**Всемирный форум для согласования правил
в области транспортных средств**

Предложение по дополнению 16 к поправкам серии 05 к Правилам № 48 ООН (установка устройств освещения и световой сигнализации)

Представлено Рабочей группой по вопросам освещения и световой сигнализации*

«Приложение 4

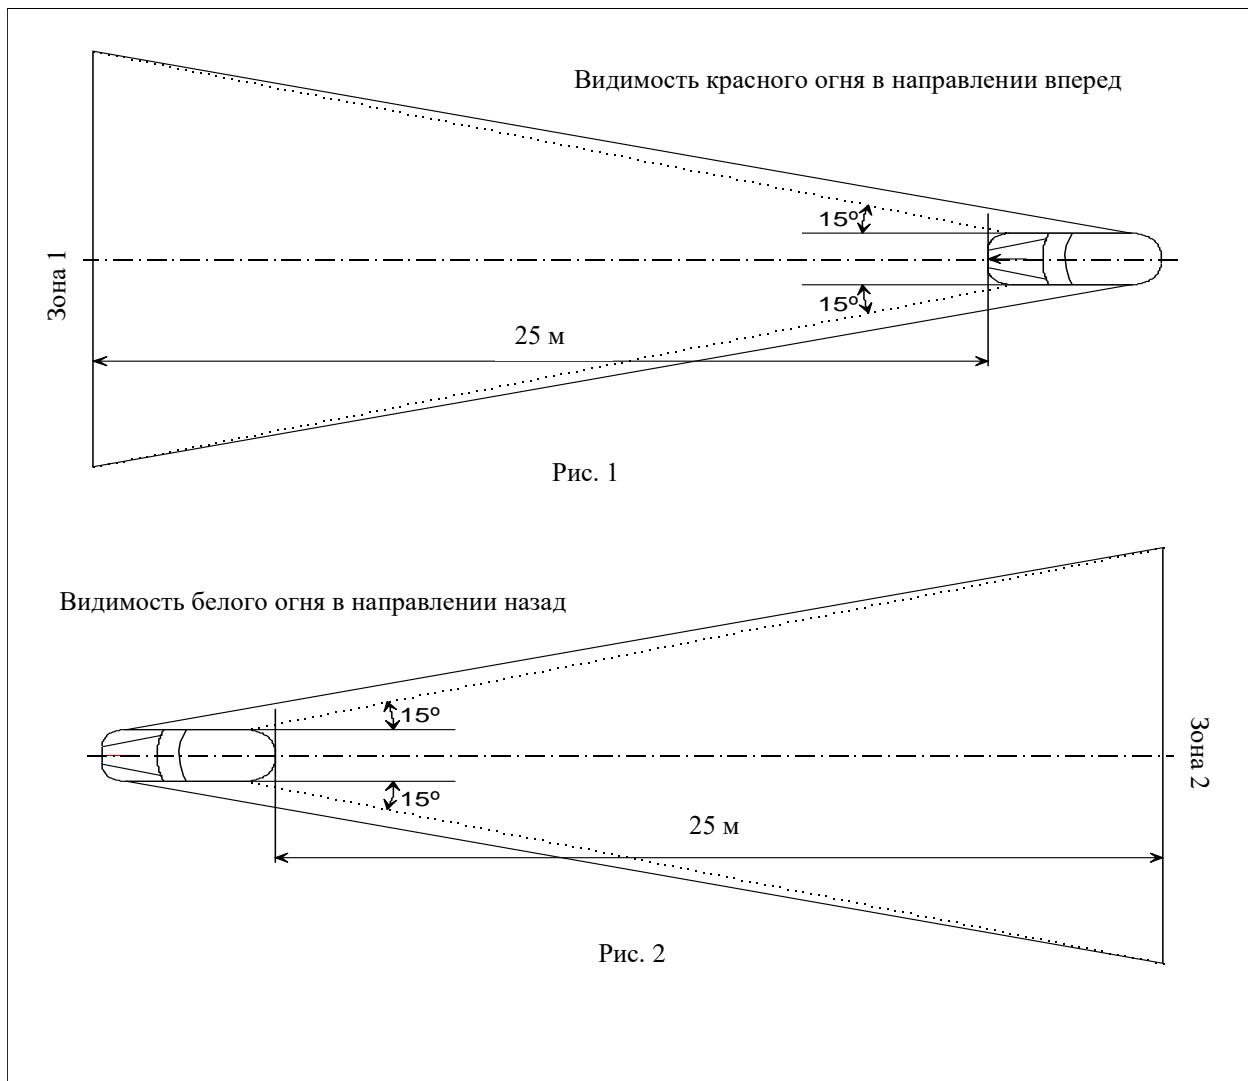
Приложение 4 изменить следующим образом:

Видимость красного огня в направлении вперед и видимость белого огня в направлении назад

(См. пункт 5.10.4 настоящих Правил)

Зоны 1 и 2, просматриваемые глазом наблюдателя, в их соответствующих плоскостях ограничиваются:

- по высоте — двумя горизонтальными плоскостями соответственно на расстоянии 1 м и 2,2 м над уровнем грунта;
- по ширине — двумя вертикальными плоскостями, проведенными в направлении вперед и назад и расходящимися от продольной средней плоскости транспортного средства под углом 15°. Эти плоскости должны проходить через точку или точки соприкосновения с вертикальными плоскостями, параллельными продольной средней плоскости транспортного средства и ограничивающими его габаритную ширину; если имеется несколько точек соприкосновения, то крайняя передняя точка должна находиться на передней плоскости, а крайняя задняя — на задней плоскости».
